**CCR-VIA -- COMITATO DI COORDINAMENTO REGIONALE PER LA  
VALUTAZIONE D'IMPATTO AMBIENTALE**

**Giudizio n° 3649 del 28/04/2022**

**Oggetto:** Adeguamento DM 69/18

**Tipo procedimento:** Valutazione Preliminare ai sensi dell'art. 6 comma 9 del D.Lgs. 152/06 e ss.mm.ii.

Fig.4 - Layout dell'impianto di recupero con individuazione dell'area di stoccaggio dei cumuli di conglomerato bituminoso

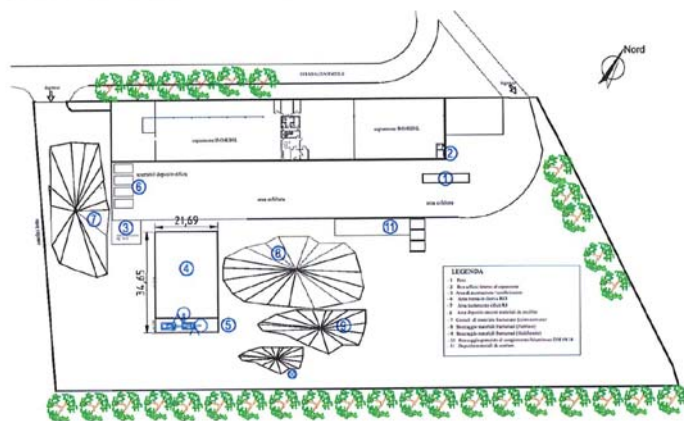
Rilevato che nella documentazione allegata all'istanza di Verifica Preliminare non è opportunamente descritto il flusso dei rifiuti così come individuato dal D.M. 69/2018 nè opportunamente identificate le relative aree di impianto alla gestione rifiuti;

Produrre adeguata documentazione tecnica da cui si evinca la descrizione del flusso dei rifiuti relativamente alla proposta di adeguamento dell'impianto ai sensi del D.M. 69/2018 e la relativa ubicazione planimetrica su aree adeguatamente impermeabilizzate.

In sede di integrazioni si dà obbligo alla Ditta di dare evidenza del fatto che l'area di impianto adibita all'attività di gestione rifiuti sia opportunamente delimitata nei suoi confini.
